Vorlage Nr.: 2-BV/413/2023
Status: öffentlich
Geschäftsbereich: Bauverwaltung
Datum: 15.12.2023
Verfasser: Meinhardt Felix

Antrag auf Anbau eines Carports mit Dachterrasse in der Pf.-Seeanner-Straße 14, 14a, 14b, Fl.Nr. 1128/2

Grundriss, Ansichten

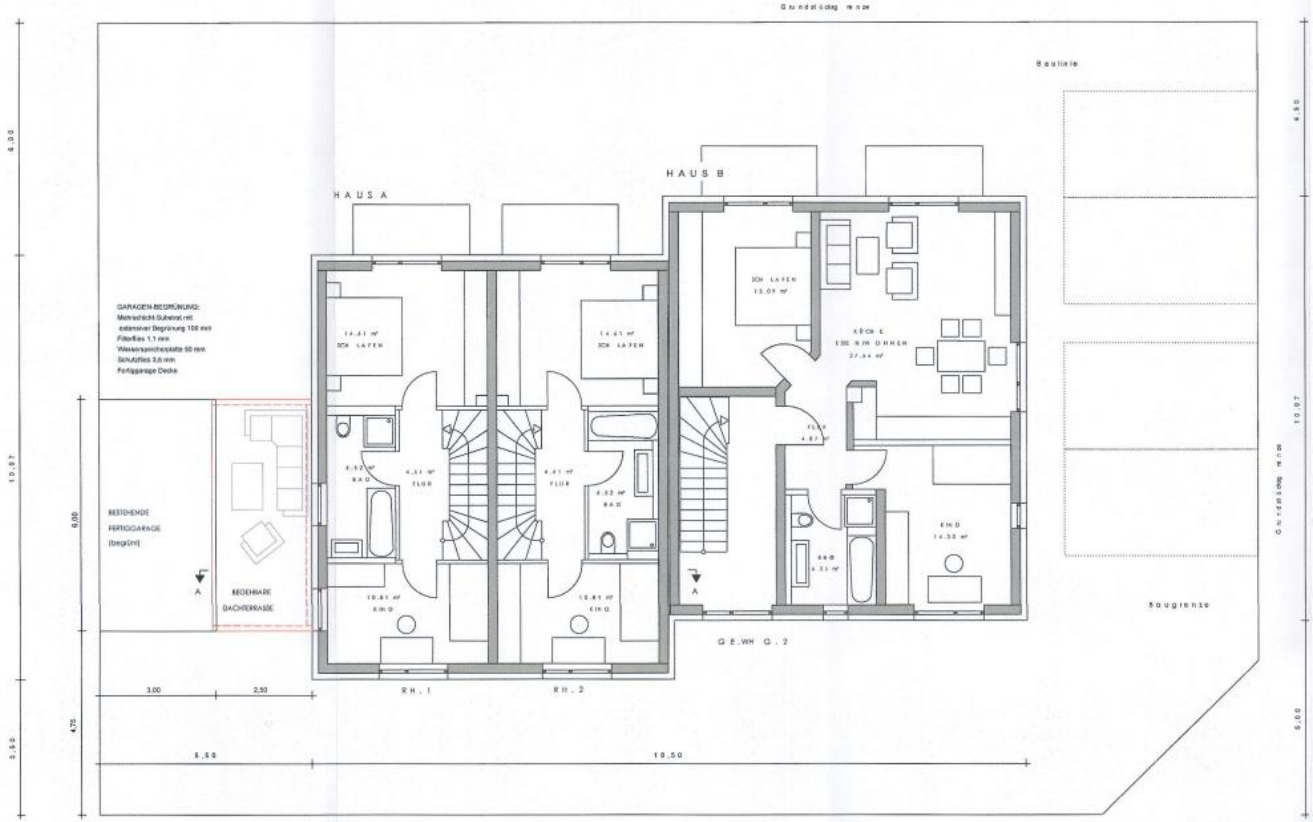
Geplant ist, zwischen dem bestehenden Haus und der bestehenden Garage ein Carport mit begehbarem Dach zu errichten. Der Carport soll über einen bestehenden Stellplatz mit den Maßen 2,50 m x 6 m und an die Bestandsgarage angeschlossen werden. Auf der gesamten Carportfläche soll eine Dachterrasse entstehen. Die Wandhöhe des Carports beträgt grundsätzlich 3 m, wird jedoch durch das Gelände auf 3,9 m erhöht.

Das betroffene Grundstück liegt im Geltungsbereich des Bebauungsplans Nr. 4 „Pf.-Seeanner-Straße Nord“. Befreiungen vom Bebauungsplan werden nicht benötigt. Gemäß Stellplatzsatzung der Stadt Garching sind jedoch Flachdächer zu begrünen. Hiervon wird eine Abweichung für die Errichtung der Dachterrasse beantragt.

Aus Sicht der Verwaltung kann der Abweichung von der Stellplatzsatzung wegen der fehlenden Begrünung zugestimmt werden. Die Bestandsgarage wurde unter der alten Stellplatzsatzung gebaut und musste keine Begrünung nachweisen. Als Kompensation für die nun fehlende Begrünung des Carports soll die Bestandsgarage mit einer extensiven Begrünung ausgestattet werden. Hierdurch wird mehr begrünte Dachfläche hergestellt als es beim neuen Carport der Fall gewesen wäre. Auch wurde in anderen Fällen solchen Abweichungen zugestimmt, wenn die fehlende Begrünung kompensiert wird (bspw. Pf.-Seeanner-Straße 54, Hüterweg 10).

Der Bau- Planungs- und Umweltausschuss beschließt, das gemeindliche Einvernehmen zum Antrag auf Anbau eines Carports mit Dachterrasse in der Pf.-Seeanner-Straße 14, 14a, 14b, Fl.Nr. 1128/2 zu erteilen. Das Einvernehmen zur Abweichung von der Stellplatzsatzung wegen der fehlenden Begrünung wird erteilt.
